PARC ÉOLIEN DES ORMEAUX

Commune de Sceaux-du-Gâtinais (45)

MÉMOIRE DE RÉPONSE À L'ENQUÊTE PUBLIQUE

Enquête publique du 10 janvier au 9 février 2023

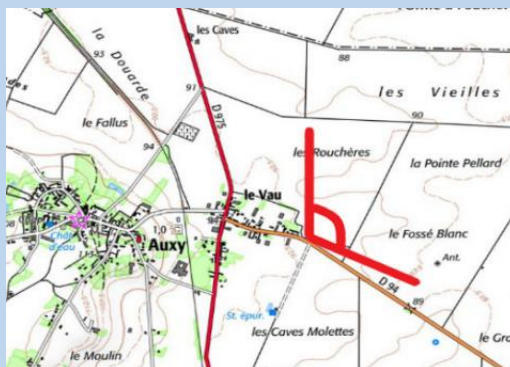
Le promoteur a éludé la question des impacts sur notre Église Saint-Martin et sur le paysage capté depuis la butte d'Auxy ou depuis les hameaux (particulièrement Le Vau).

Concernant l'Église Saint-Martin, le promoteur a tout simplement évité de proposer un photomontage depuis la plaine sur la D7 en sortie Ouest de Mondreville.

Ce photomontage aurait permis de voir que les éoliennes d'Elicio, quand on regarde vers la butte d'Auxy, surplombent le paysage et les éoliennes déjà présentes (celles d'Elicio en sont proches et 44% plus grandes) ainsi que celles prévues pour Bois-Régner, plus éloignées.

Photomontage depuis le bourg : le parc Elicio est clairement dissimulé derrière le bosquet.

Photomontage depuis la gare de péage : la prise de vue ne permet pas de faire émerger Elicio derrière les arbres.

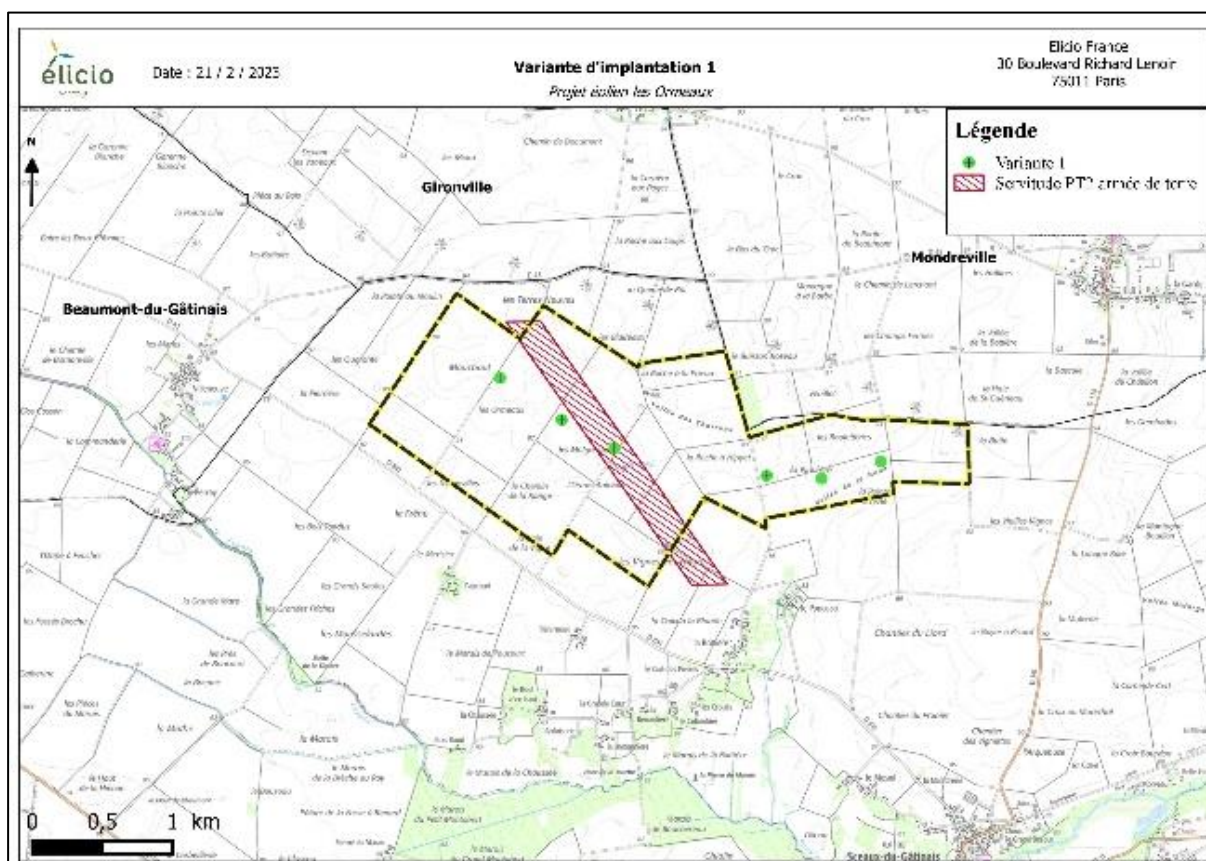
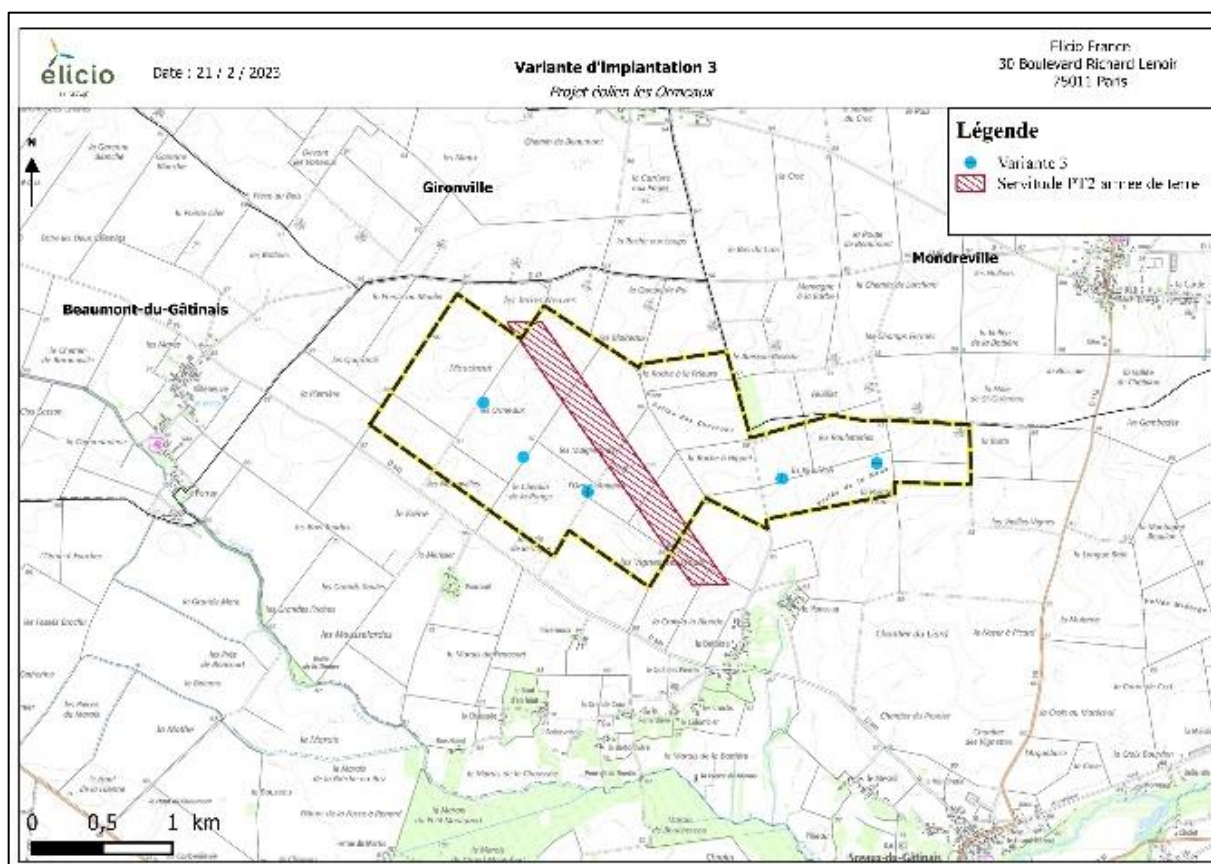
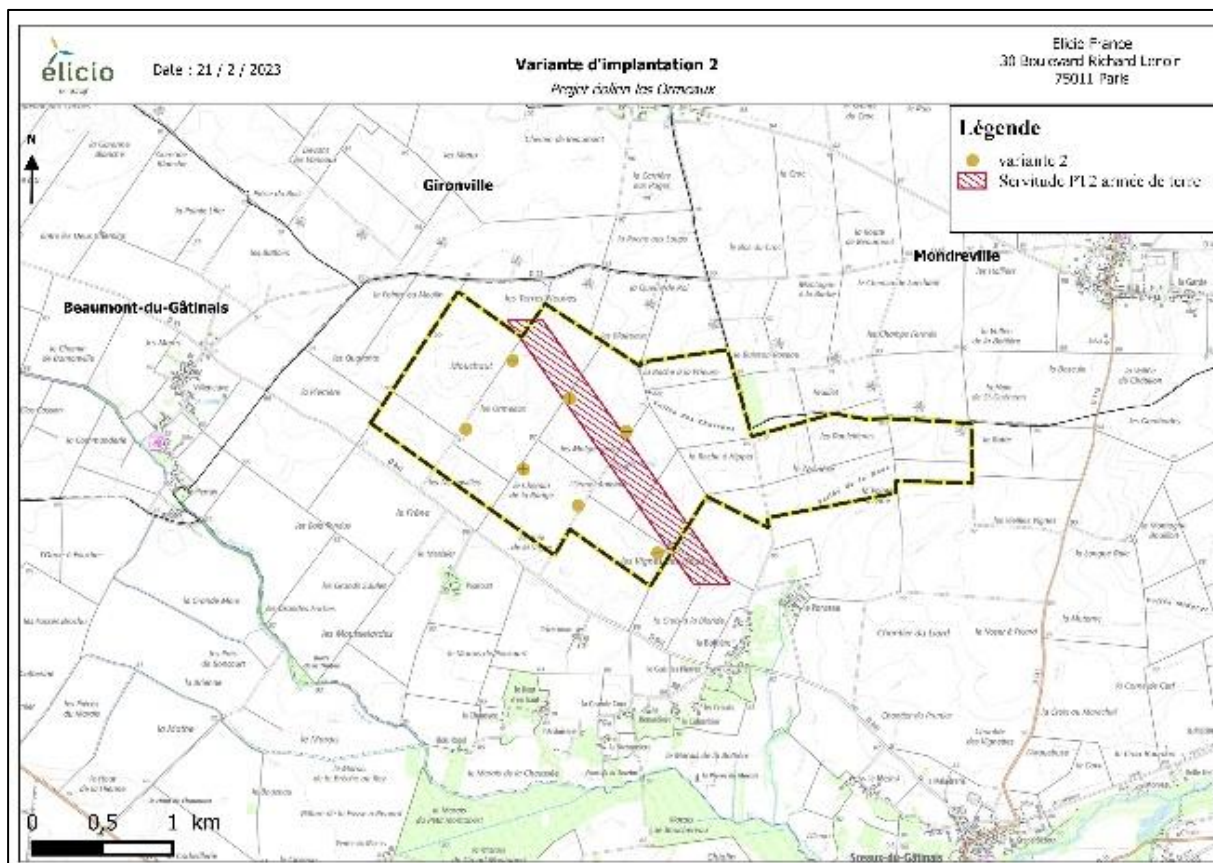
Les remarques concernant l'impossibilité de réalisation des variantes 1 et 2 sont pertinentes, bien que le promoteur ne le fasse pas apparaître clairement dans l'étude d'impact. Le plan des servitudes p. 183 (figure 158) ne fait effectivement pas état des implantations présentées p. 244 (tableau 80), alors que

le porteur de projet savait que certaines éoliennes des variantes 1 et 2 se trouvaient incluses dans la servitude du faisceau radar de l'armée. Cette impossibilité, connue par le promoteur depuis l'issue de sa première demande d'autorisation, **est regrettable car on peut considérer qu'il n'y a pas de variantes étudiées dans ce projet éolien**, contrairement aux exigences de l'article R 122-5 du code de l'environnement.

- Certains éléments évoqués par l'association sur le manque de régularité dans l'implantation des éoliennes figurent dans l'analyse des incidences sur le paysage, notamment p.476 de l'étude d'impact : « Pour la lecture du paysage éolien, incidence forte sur les abords du projet, car l'implantation ne suit pas la ligne directrice donnée par le parc Energie du Gâtinais, mais est irrégulière et favorise les superpositions ». Pour les effets cumulés : « Effet cumulé fort avec le parc d'Energie du Gâtinais du fait d'un manque de cohérence ». L'association y ajoute le fort impact de l'augmentation de hauteur des éoliennes, et les 3 raisons qui semblent avoir guidé le promoteur dans le choix d'implantation des machines : les servitudes du radar militaire, les installations d'arrosage agricole et les opportunités foncières. La commission d'enquête aurait apprécié **l'étude de variantes qui puissent reprendre le parti paysager du parc existant d'Energie du Gâtinais** pour atteindre l'objectif poursuivi par le promoteur de « limiter les impacts négatifs sur le paysage en limitant la création de nouveaux cônes de visibilité » (p. 242 de l'étude d'impact).

La position des éoliennes E1, E2 et E3 de la variante retenue a dès lors été légèrement décalée afin de respecter cette servitude. Aucune modification n'a en effet été apportée aux variantes 2 et 3, ce qui explique que certaines éoliennes se trouvent positionnées aujourd'hui dans l'axe du faisceau. Ces deux variantes figurent dans le dossier mais avaient effectivement déjà été écartées lors de l'étude du dossier initial.
